Oznámenie o vybavení sťažnosti

Geometrický plán č.	015/2012
Vyhotovil	IGK s.r.o.
Autorizačne overil	Ing. J. Uhlíarik
Katastrálne územie	kvantla p. Dúbravky
ZPMZ č.	1487

ZÁZNAM PODROBNÉHO MERANIA ZMIEN				Číslo E 1487	
Kraj	Bratislavský	Okres	Senec	Obec	Ivanka pri Dunaji
Vyhotovil	IGK s.r.o.	Meral	Ing. Juraj Uhliarik	Nové hranice sú označené	Kat. územie Ivanka pri Dunaji
IČO	45 41 23 24	Dňa	28.03.2012	dr. kolíkmi	Merané pre geometrický plán číslo 015/2012
		Mer. prístroj	GNSS R8, TC1010		
Číslo zmeny	Pol. výp. prot.	Autorizačne overil		Úradne overil	
List mapy	Počet nových bodov	Dňa	Meno	Dňa	Meno
ZS-XVIII-22-11	PBPP 0 Podr. 2	02.04.2012	Ing. Juraj Uhliarik	Číslo	
Pridelenie údajov katastrálneho operátu	Čísla parciel	Náležitost'ami a presnosťou zodpovedá predpisom		Úradne overené podľa § 9 zákona NR SR č.215/1995 Z.z. o geodézii a kartografii

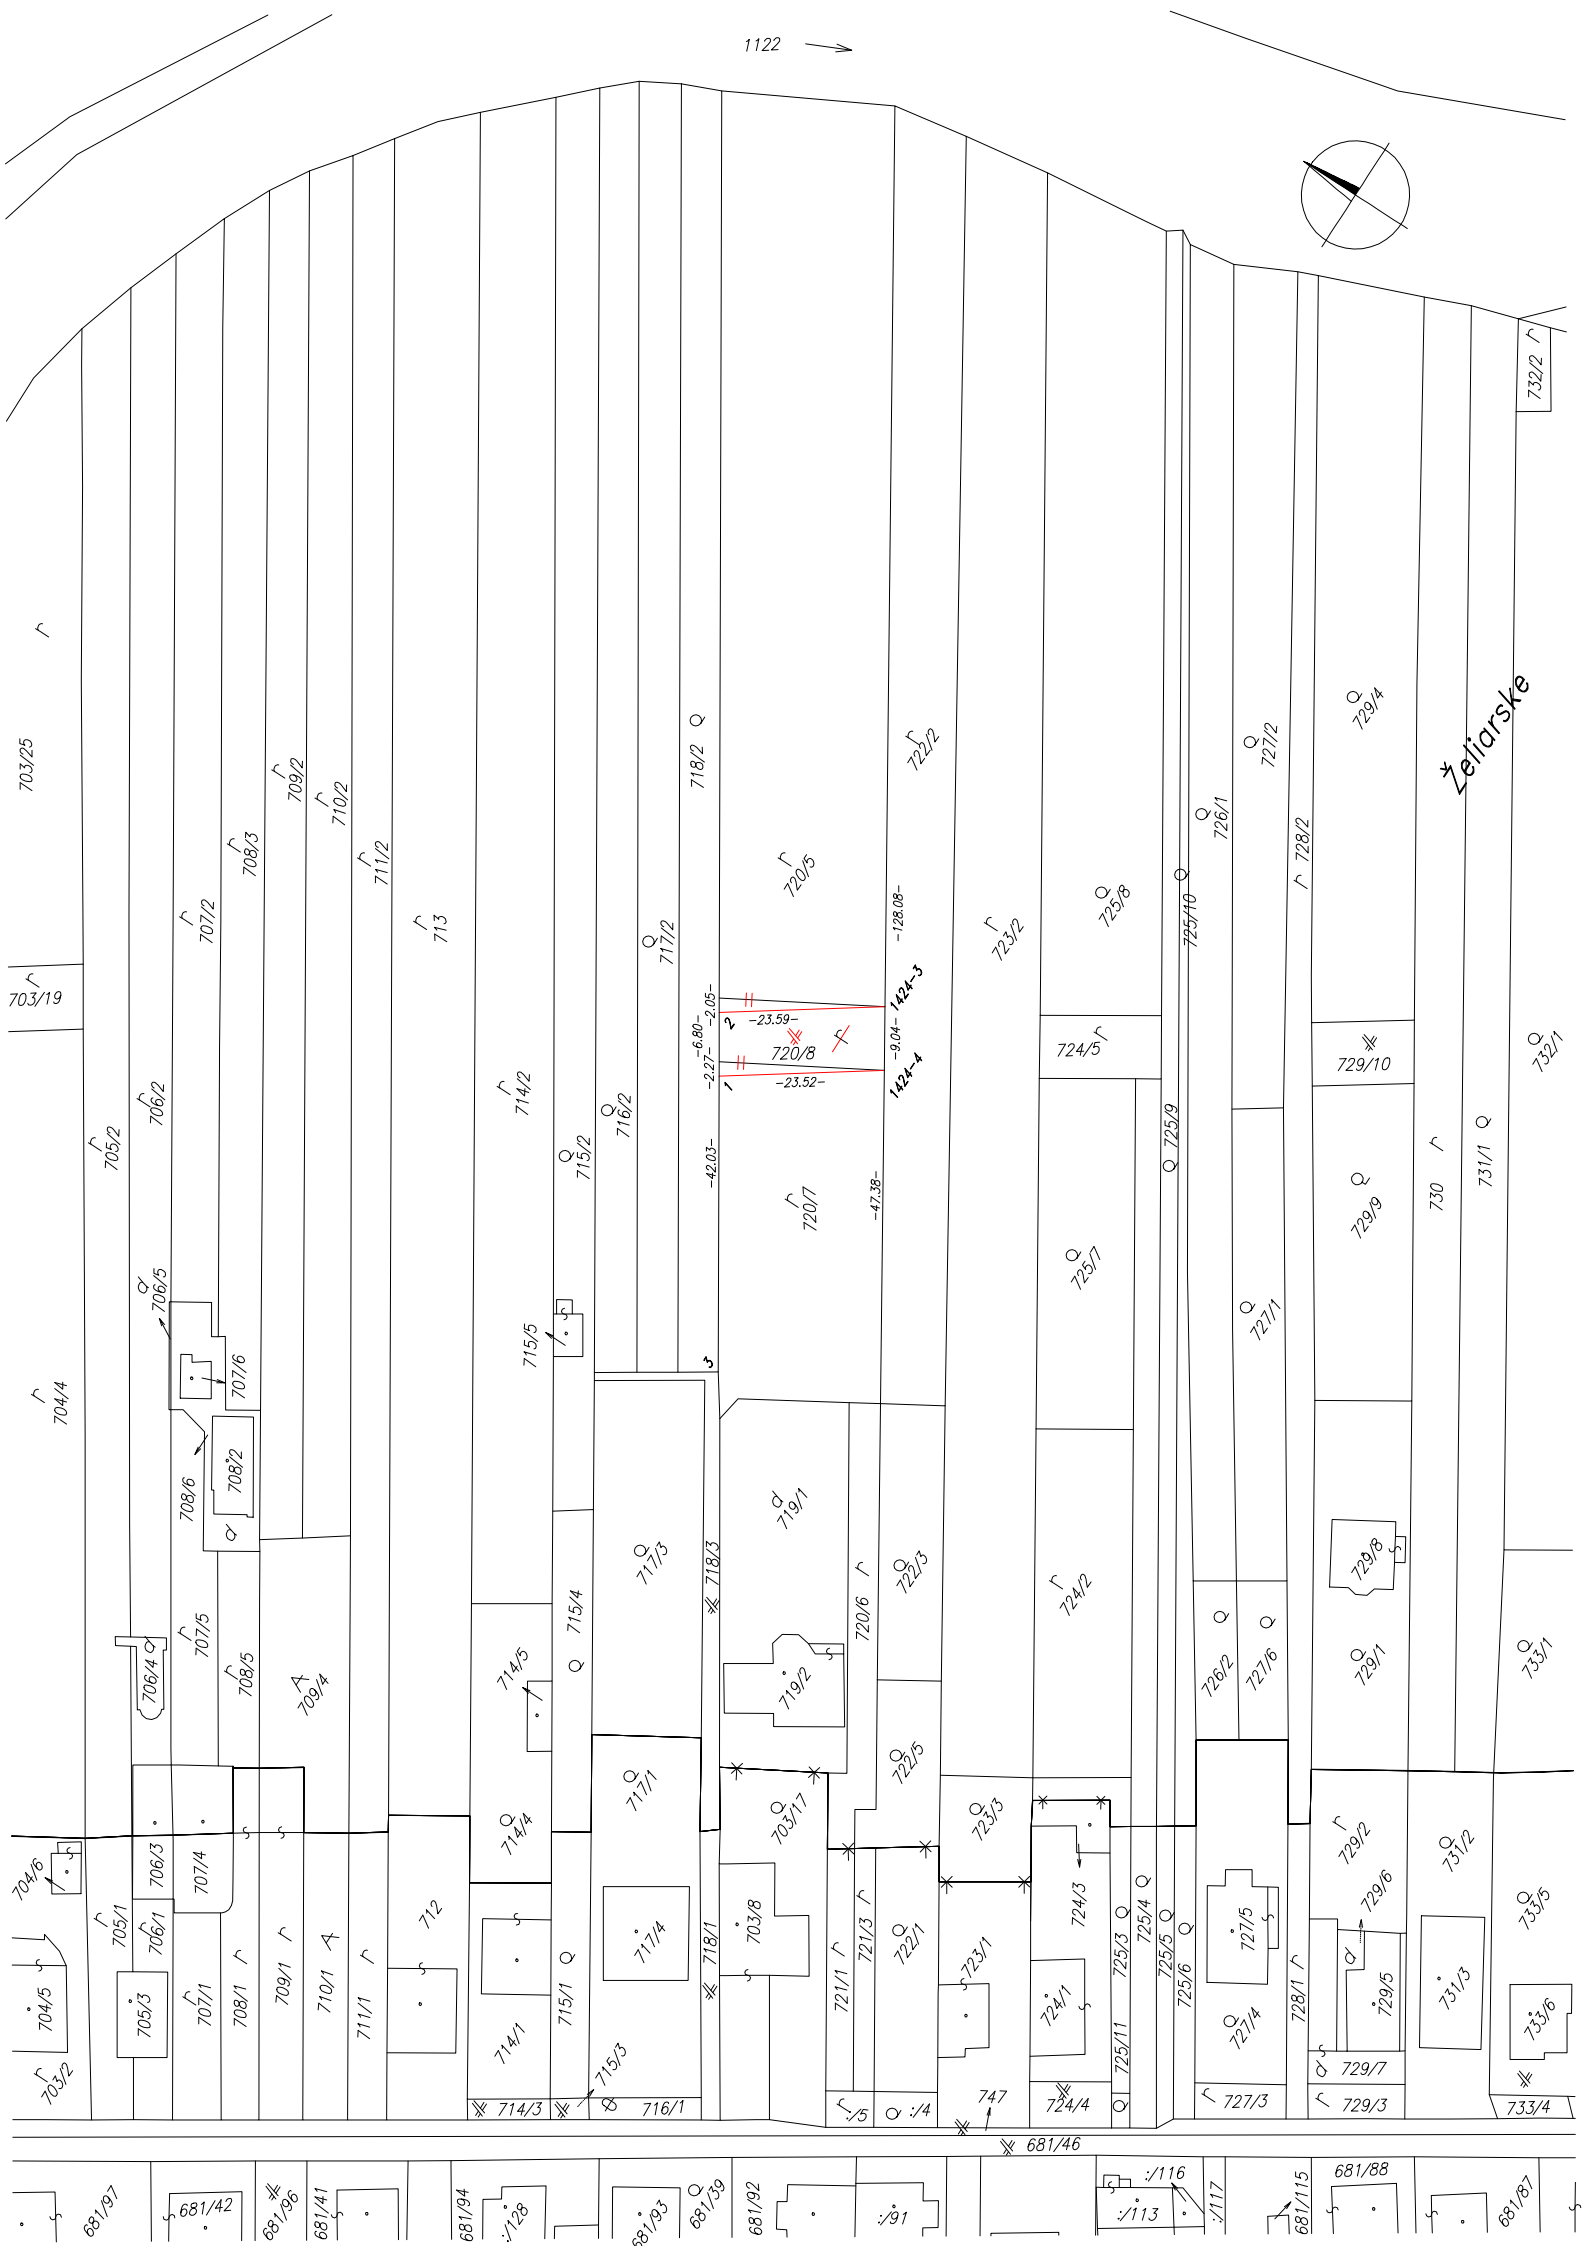
- **do grafiky ZPMZ doplňte kresby oplotení**
 - o oplotenie pozemku je iba na hranici bodov 3, 1, 2, 1424-2 – doplníme

„do grafiky ZPMZ doplňte kresby oplotení“ – v grafickom znázornení ZPMZ nie sú vyznačené ploty. Podľa vyjadrenia zhotoviteľa GP, zhotoviteľ zabezpečí doplnenie. Táto požiadavka úradného overovateľa je neopodstatnená a je možné ju považovať za odporúčanie, ktoré nie je dôvodom na neoverenie GP. Vyhodnocujeme túto časť sťažnosti v zmysle § 20 zákona o sťažnostiach ako **opodstatnenú**.

- k výpočtom výšer umělé, v kt. súradnicovom systéme ste ich nitali
- zle určenie výšer - vo výpočtoch miesto podľa body určene v iných súradnicových systémoch
- do grafiky ZPMZ doplnite kresby optikum
